Ministero della Transizione Ecologica

Commissione Tecnica PNRR-PNIEC

Parere n. 81 del 10 NOVEMBRE 2022

Progetto	<p><i>Istruttoria Valutazione Impatto Ambientale</i></p> <p>Progetto per la realizzazione di un impianto fotovoltaico, denominato “Pomarico 1”, della potenza di picco pari a 19,73 MW, unito alle opere di connessione alla RTN, da realizzarsi nei comuni di Pomarico (MT), Montescaglioso (MT) e Bernalda (MT)</p> <p>ID_VIP: 7687</p>
Proponente	<p>Proponente: Smartenergyit2108 S.r.l.</p>

Figura 8 - Interferenze con gli elementi idrici

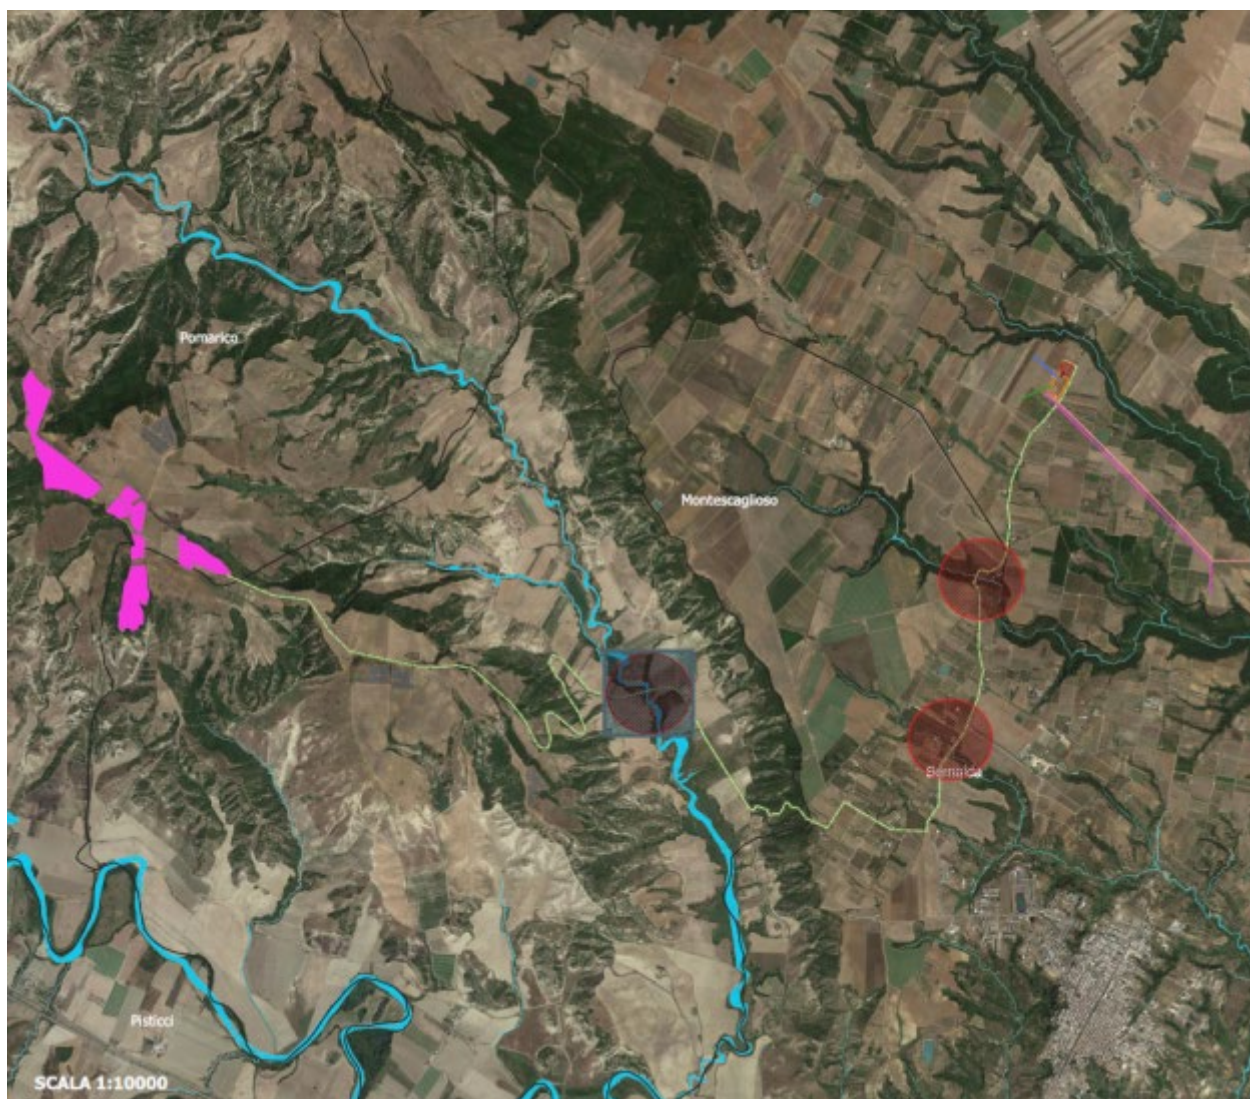
La Commissione ritiene che l'interramento del cavidotto di connessione e le modalità di posa dell'elettrodotta siano misure idonee a superare le interferenze segnalate fermo restando il rispetto della specifica Condizione ambientale.

Figura 10 – Impatti cumulativi – area buffer 3 e 5 Km

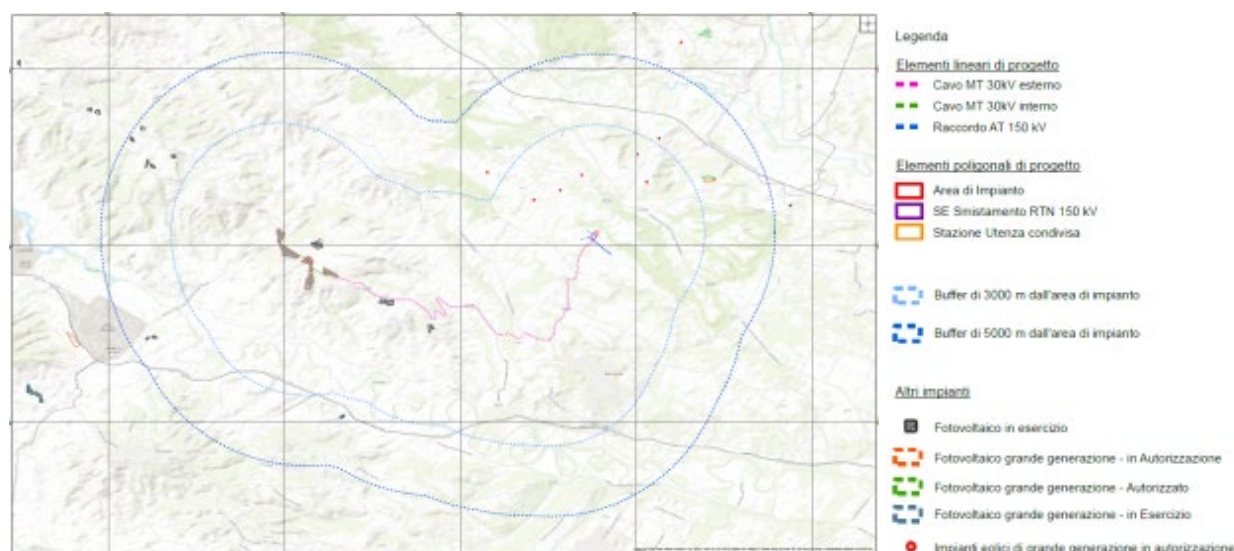
La Commissione ha effettuato inoltre un'autonoma verifica sull'esistenza di possibili impianti FER in corso di autorizzazione nell'area in esame. I risultati confermano sostanzialmente quanto affermato dal Proponente. Tale situazione non determina impatti cumulativi di rilievo nell'area vasta.
